SOPRINTENDENZA SPECIALE PER IL PIANO
NAZIONALE DI RIPRESA E RESILIENZA

Oggetto: [ID_VIP 5579] MONTEMILONE (PZ) e VENOSA (PZ): Istanza per il rilascio del provvedimento unico ambientale ai sensi dell'art.27 del D.Lgs. 152/2006 relativo al progetto di un impianto eolico composto da 10 turbine eoliche per una potenza complessiva di 56 MW e relative opere accessorie, ricadente nei comuni di Montemilone (PZ) e Venosa (PZ), località "Perrillo Soprano".
Procedura riferita al Decreto legislativo n. 152/2006, art. 27.
Proponente: Millek S.r.l.
Parere tecnico istruttorio della Soprintendenza speciale per il PNRR.

Mappa dell'intervisibilità teorica
(Immagine Estratta dall'Elaborato Relazione Paesaggistica)

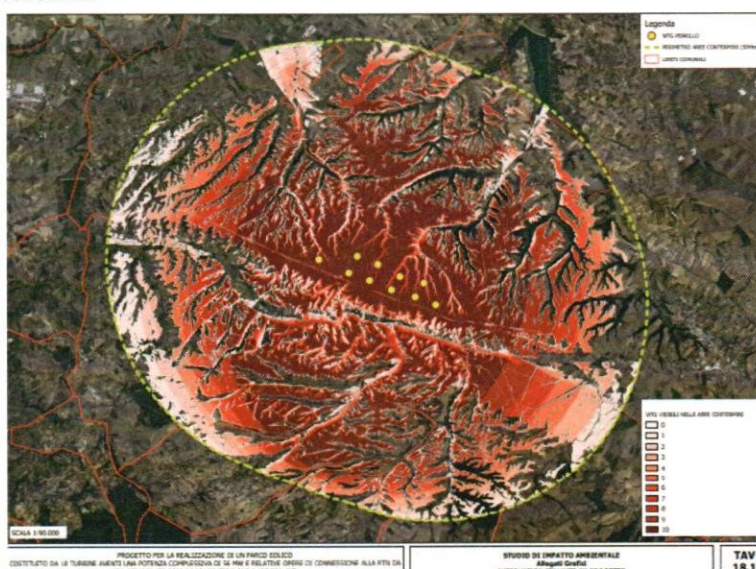
1. L'impianto eolico di progetto risulta quasi interamente visibile dal territorio comunale di Montemilone, da gran parte del territorio comunale di Venosa, Lavello e Palazzo San Gervasio; esso risulta in parte visibile da una porzione del territorio di Maschito e dal territorio del comune di Spinazzola (Puglia).

Dagli elaborati denominati A.17.3.2_Fotoinserimenti *ante* e *post operam* e A_17_3_2_FOTOINSERIMENTI_ANTE_E_POST_OPERAM_REV01 si evincono le seguenti criticità:

2. dal ricettore dinamico Strada Provinciale Montemilone – Venosa sono visibili tutti gli aerogeneratori di progetto nella loro interezza;
3. da Viale Villa D'Errico a Palazzo San Gervasio sono visibili tutti gli aerogeneratori di progetto;
4. dal ricettore dinamico Strada Provinciale 18 Ofantina sono visibili tutti gli aerogeneratori nella loro interezza;
5. dalla Frazione Boreano in Venosa, area che comprende le Masserie Trentangeli e Saraceno – Quaranta, sono visibili n°7 aerogeneratori nella loro interezza; si specifica che i punti di presa non sono ubicati nelle immediate vicinanze delle suddette masserie;
6. dal ricettore dinamico Strada Statale 655 è visibile tutto il parco eolico;
7. dalla strada provinciale 69 Lavello – Ofantina son visibili tutti gli aerogeneratori di progetto nella loro interezza.
